Objet : Concertation publique voie Sud.

VOIE URBAINE SUD

PROLONGEMENT DE LA VOIE URBAINE SUD

Suggestion N°3

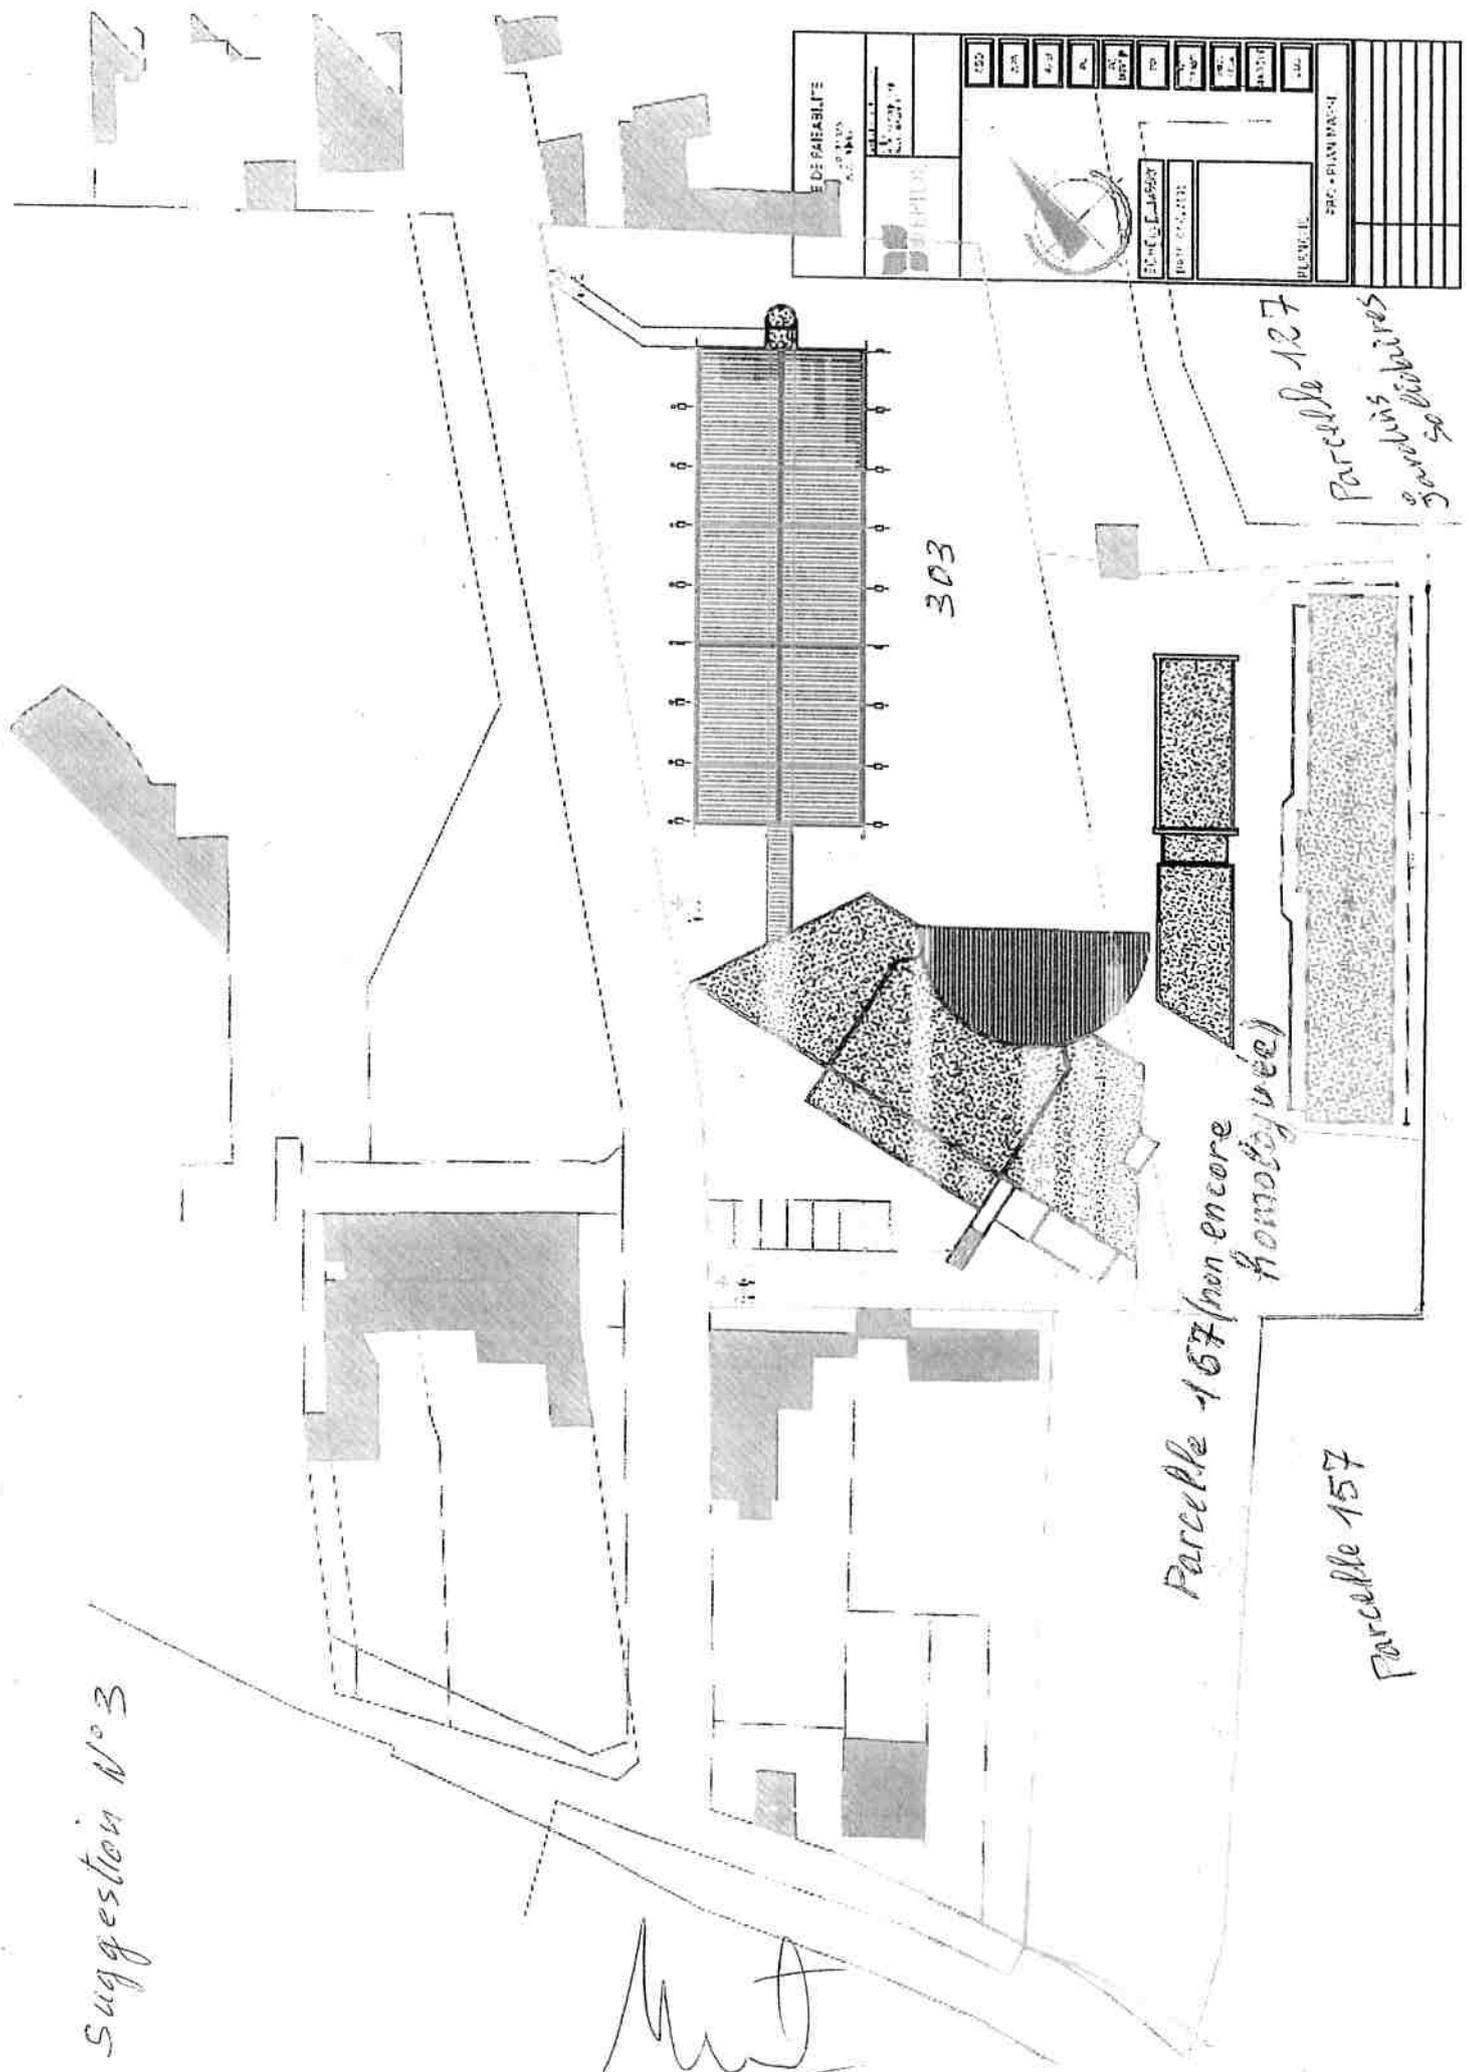
Au lieu de saturer les installations actuelles de l'ex collègue, le recul possible du bâtiment vers le Sud éloignerait aussi les nuisances de voisinage.

L'accès naturel direct (entre autre pour les services de secours) se faisant par la parcelle n° 127 qui déjà doit appartenir à la commune. (Un petit montage ci-joint complète ce développement)
